Mission régionale d'autorité environnementale
OCCITANIE

Projet d'aménagement d'un pôle logistique de stockage sur la commune de Carcassonne (Aude)

N°MRAe : 2024APO101

Avis émis le 28 août 2024

Figure 3: plan de masse du projet

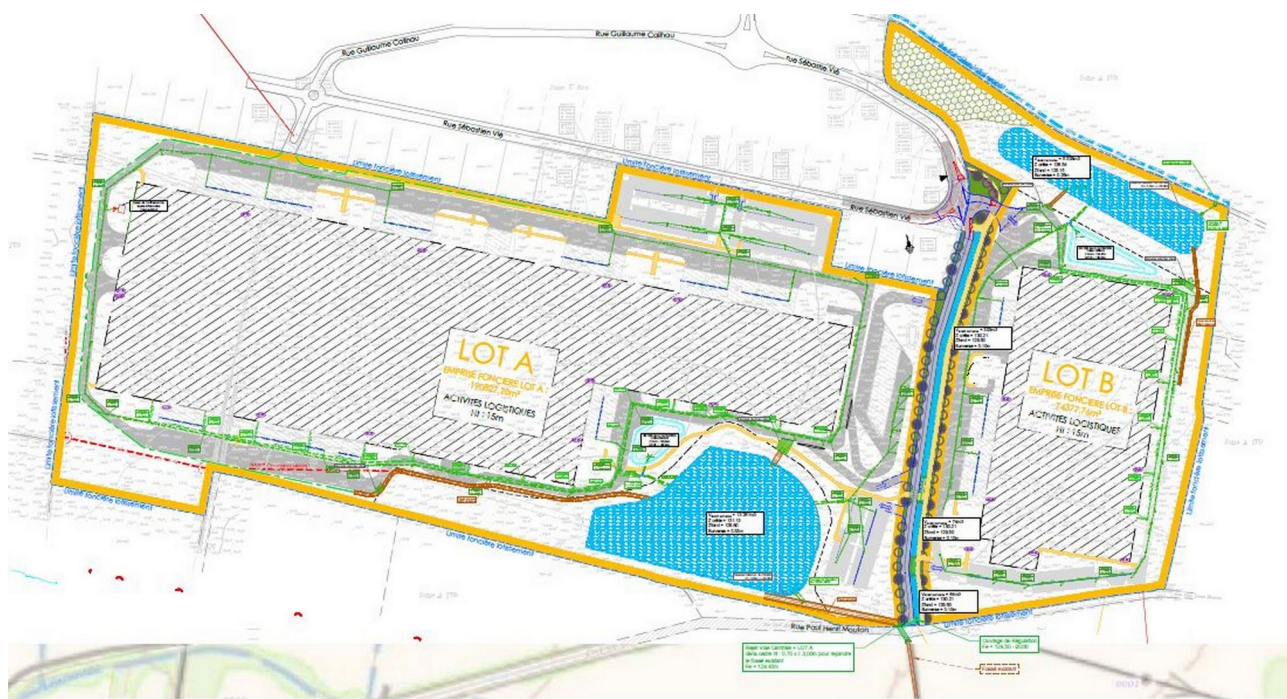
Le projet se compose de deux macros lots (un « Lot A » d'une surface de 19,08 ha, rattaché au bâtiment A (82 803 m²) et un « Lot B », d'une surface de 7,44 ha rattaché au bâtiment B (27 951 m²)) et d'un troisième lot destiné à la voirie centrale de desserte, vouée à être rétrocédée au domaine public (superficie de 0,76 ha).

Les bâtiments comprennent des locaux d'activités (douze cellules conventionnelles de stockage de produits secs et de produits dangereux en dessous des seuils de classement SEVESO, pour le bâtiment A, et quatre cellules conventionnelles de stockage de produits secs/ réfrigérés et de produits dangereux en dessous des seuils de classement SEVESO, pour le bâtiment B), des bureaux et locaux sociaux, ainsi que des locaux techniques associés à chaque bâtiment, pour une emprise au sol bâtie totale de 110 754 m².
